機能追加に伴う取扱説明書記載内容の変更について

ファームウェアのバージョンアップにより、以下の機能に関して仕様が追加および変更されました。

7ZPAN0176
2008.03　第0.1版

ファームアップ前　　ファームアップ後

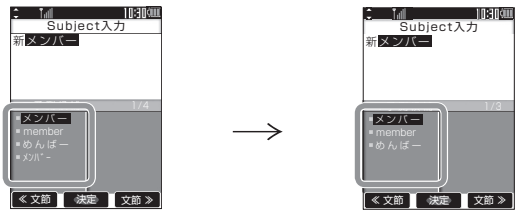
Eメール関連の機能で以下の入力欄に文字入力する際に、予測候補、変換候補、カナ英数候補の一覧に半角カタカナ文字が表示されないようになりました。

今回のファームウェアのアップデートにより、下記のようにEメール作成時に予測候補、変換候補、カナ英数候補に半角カタカナは表示されなくなります。
